Extended Product Support (EPS) List

Ti 01-12 03 30 ja-JP
発行 2, 2012-06-07

新型水冷 EGR クーラーと補強されたブラケット

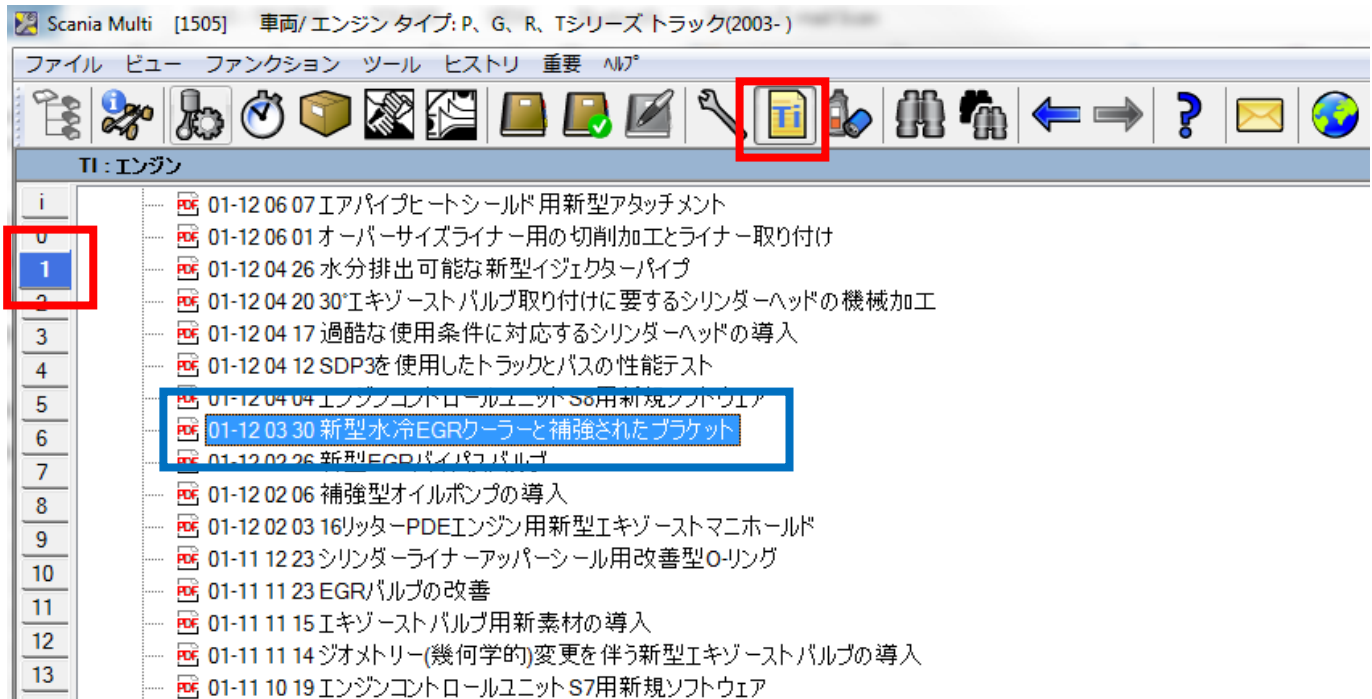
TEMPORARY EPS FOR TRUCKS							
1) Valid only for material							
Main group	Subject	EPS number	Part no's	Chassis no's	Market info	Months from delivery	Scania reimburses for labour and material
01	Bolts for main bearing cap broken on D9, D12 and D13. (M18 torx, M19 torx)	E010086 E010266	1530366, 1858292, 1940530	Valid between: SSS 2014654 – 2069162 SNL 5140828 – 5275122 SAN 9107231 – 9162437 SLA 3582052 – 3689591	TI 01-081211	12 – 24 24 – 36 36 – 48	100% 100% ¹⁾ 50% ¹⁾
01	Exhaust manifolds leakage, D16	E010393 E010382	1541367, 1541368, 1775964, 1775965, 1794744, 1794745, 1850826, 1863896, 1863897, 1863898	Valid up to and including: SSS 2072670 SAN 9165553 SNL 5284217 SLA 3803643	TI 01-120203	12-24 24-36	100% 100% ¹⁾
01	Coolant leak at upper o-ring D9, D12, D13, DC1621	E010296 E010297 E010298	1768938, 1936319	Valid up to and including: SSS 2073458 SAN 9166138 SNL 5285830 SLA 3803902	TI 01-111223	12 – 24 24 – 36 36 – 48	100% 100% ¹⁾ 50% ¹⁾

01	EGR Cooler internal leakage D9, D13 XPI	E010299 E010300	1866224	Valid up to and including: SSS 2076100 SAN 9167935 SNL 5290609	TI 01-120330	12 – 24 24 – 36	100% 100% ¹⁾
			1834999, 1835000	Valid up to and including:
